Gemeinde Hinterstoder,
Flächenwidmungsplan Nr. 5
Änderung Nr. 20 „Erweiterung Schigebiet“
Gemeinde Vorderstoder,
Flächenwidmungsplan Nr. 3
Änderung Nr. 4 „Erweiterung Schigebiet“

Stellungnahme Vorverfahren

Abb. 3: Bereich Baumschlagerbergpiste / Hutterberg WEST

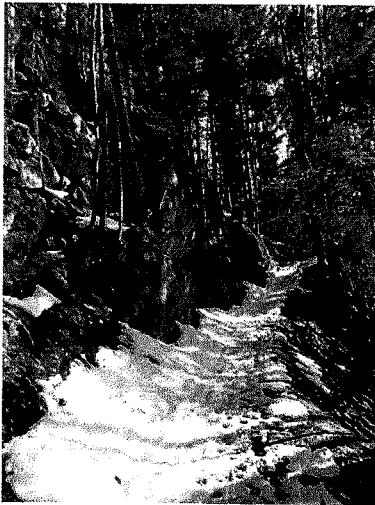
- *Baumschlagbergpiste*
Die Baumschlagerpiste zweigt auf Gst. 1086/5 Richtung Norwesten von der Schafferteichpiste ab und wird an den westlichen Hangbereichen des Hutterberges Richtung Baumschlagberg geführt. Die Hangneigungen betragen hier bis zu 50°. Es besteht zurzeit ein Fußweg mit einer Breite von ca. 2 m, der zur Schipiste erweitert werden soll. Aufgrund der Steilheit und der anstehenden Felspartien besteht hier Steinschlag- und Absturzgefahr.

- Auch für die Baumschlagerbergpiste ist im Bereich der Westabhänge des Hutterberges eine Machbarkeitsstudie bzw. eine genaue Projektbeschreibung vorzulegen. Aufgrund der Steilheit des Geländes erscheint hier der für die Mindestbreite einer Schipiste benötigte Einschnitt sehr mächtig. Die Machbarkeitsstudie hat ein steinschlagdynamisches Gutachten, samt Schutzkonzept zu umfassen.
